**AVIS RELATIF À LA PROTECTION
CONTRE LES EVENTUELS EFFETS NOCIFS ET NUISANCES
PROVOQUÉS PAR LES RAYONNEMENTS NON IONISANTS
GÉNÉRÉS PAR DES ANTENNES ÉMETTRICES STATIONNAIRES**

Commune : CHARLEROI - Exploitant : PROXIMUS

Référence exploitant : 71ASL_05

Rapport n° 1751 / 2025

Figure 1 : Vue en plan des lieux de séjour et des points de contrôle

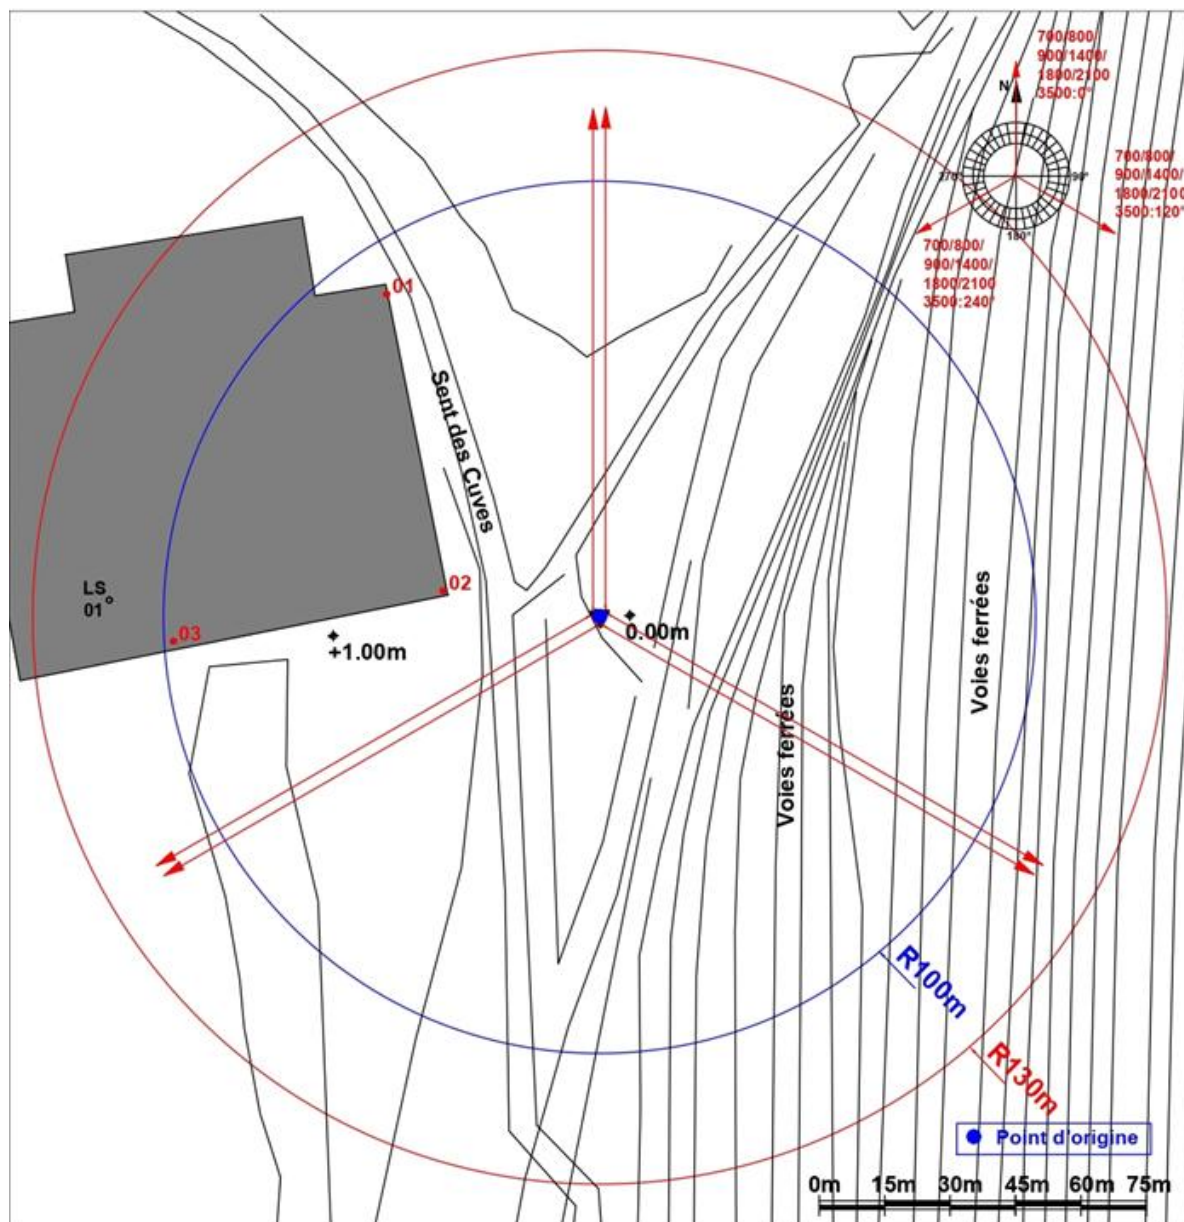
N° point de contrôle	LS	Atténuation (dB)	Indice d'exposition relatif à la limite par installation IE_i
3	LS01	3,0	0,103
1	LS01	3,0	0,053
2	LS01	3,0	0,010

En ce qui concerne les antennes de l'installation mentionnées dans le tableau 1, la distance maximale à laquelle la limite pourrait être atteinte, à l'extérieur, est égale à 93,0 m. S'il n'y a pas de LS à une distance inférieure, les antennes respectent forcément la limite d'immission.

Dans le cas des LS situés à l'intérieur des bâtiments, une atténuation d'obstacle est prise en compte et il en résulte que la distance maximale à laquelle la limite pourrait être atteinte se réduit à 66,4 m.

Figure 2 : Vue en plan des installations d'antennes dans un rayon de 300 mètres autour de l'installation faisant l'objet de la demande d'avis

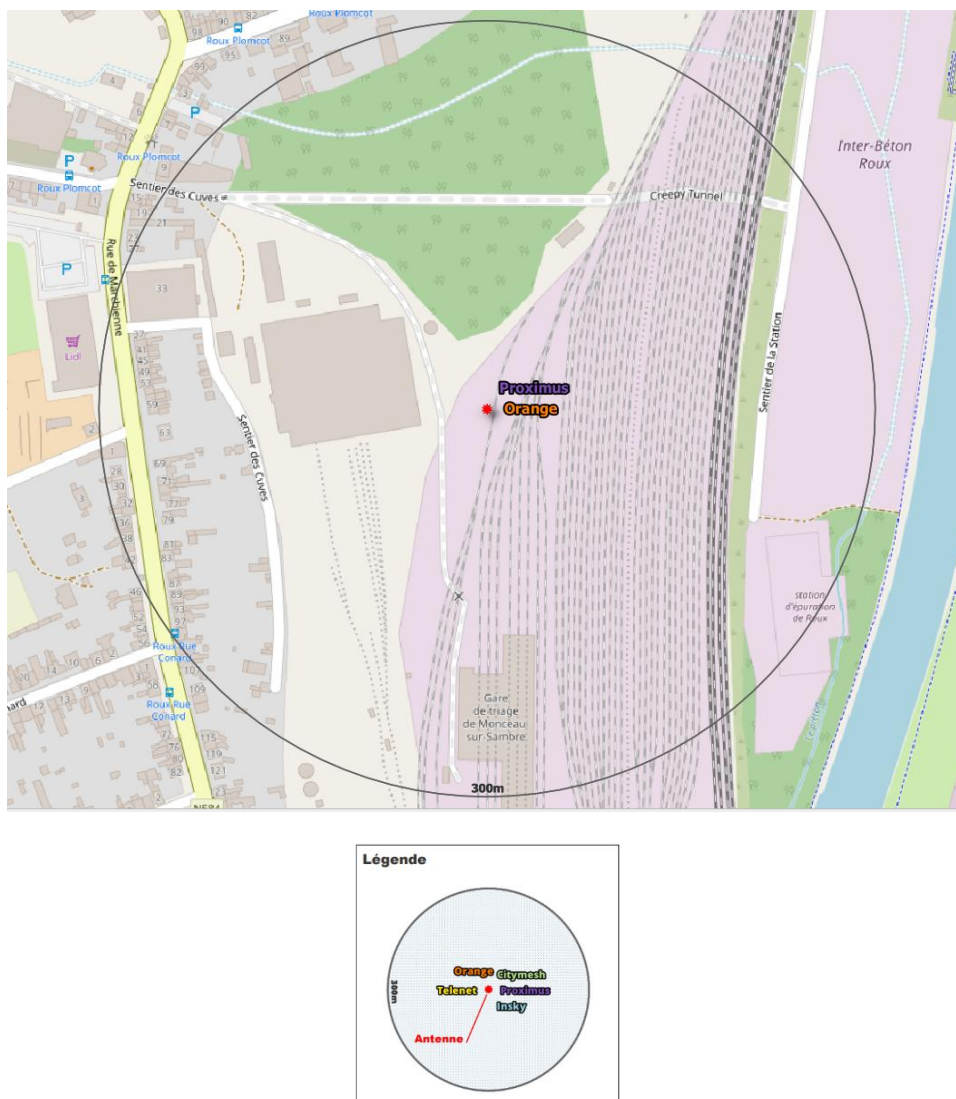
- il y a au plus 4 installations d'antennes émettrices stationnaires présentes dans la zone d'évaluation de 300 mètres de rayon représentée dans la figure 2, y inclus l'installation référencée dans le paragraphe 2 : la limite cumulative définie à l'article 4, §2 du décret est nécessairement respectée dans les lieux de séjour à l'intérieur de la zone d'évaluation de 300 mètres de rayon ;
- il y a exactement 5 installations d'antennes émettrices stationnaires présentes dans la zone d'évaluation de 300 mètres de rayon représentée dans la figure 2, y inclus l'installation référencée dans le paragraphe 2 et il existe, pour 3 ou 4 de ces installations, un avis attestant le respect de la limite abrogée de 3 V/m : la limite cumulative définie à l'article 4, §2 du décret est nécessairement respectée dans les lieux de séjour à l'intérieur de la zone d'évaluation de 300 mètres de rayon ;

- c) dans tous les autres cas, il a été vérifié que la limite cumulative définie à l'article 4, §2 du décret n'est pas dépassée dans les lieux de séjour sur base du nombre d'installations localisées dans la zone d'évaluation de 300 mètres de rayon représentée dans la figure 2, de leur localisation ainsi que des données inscrites dans la figure 1 et au paragraphe 4 du présent avis et dans les avis attestant le respect de la limite par installation ou de la limite abrogée de 3 V/m relatifs aux autres installations reprises dans la figure 2.

Compte tenu des considérations ci-dessus, il apparaît que l'intensité du rayonnement électromagnétique généré, dans les lieux de séjour situés dans un rayon de 300 mètres autour de l'installation référencée dans le paragraphe 2, par l'ensemble des antennes émettrices stationnaires de l'ensemble des exploitants du même site d'antennes émettrices stationnaires respecte la limite fixée à l'article 4, § 2 du décret.
